A 534 0100 20 számú feszítőkar formai változása

Cikkszám: 534 0100 20

INA 0042

1. ábra: 534 0100 20 – aktuális kivitel

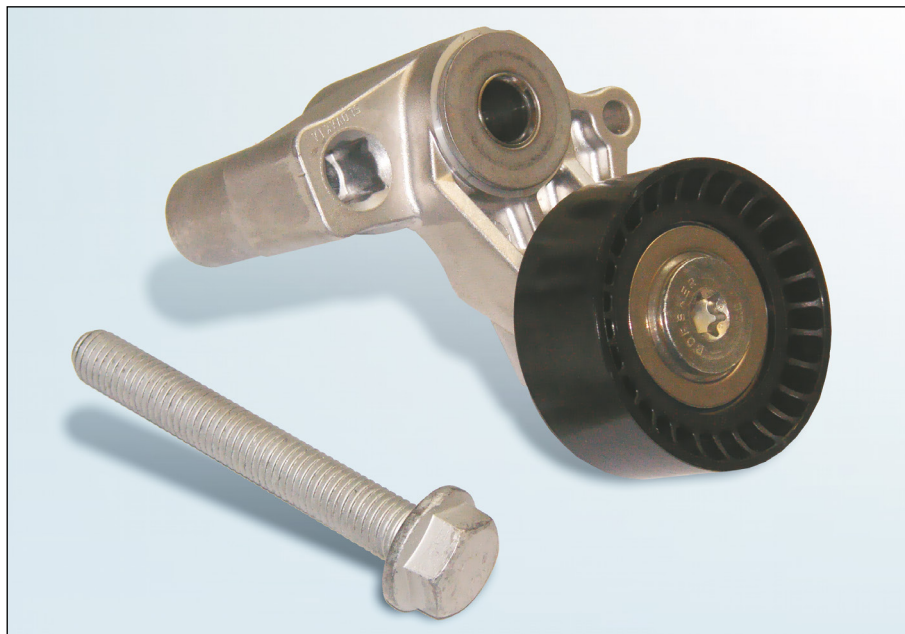
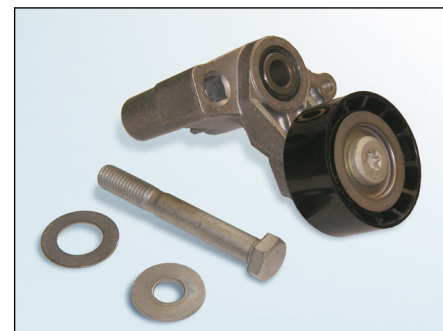
Termékeink állandó továbbfejlesztése alapján az 534 0100 20 cikkszámú feszítőkar alakját módosítottuk. Az eddigi, külön tartozékot (tárcsa) már közvetlenül a feszítőkarra szerelik fel. Ezen kívül még a rögzítőcsavart is módosították.

Az átmeneti időszakban mindkét típus felváltva előfordulhat. Mindkét típus teljesíti a műszaki specifikációt és azokat korlátlanul fel lehet használni.

Az új kivetelnél már csak az új, mellékelt csavart szabad használni. Más ill. a régi csavar használata tilos! A rögzítőcsavar meghúzásához a gépkocsi gyártója által előírt meghúzási nyomatékot alkalmazza!
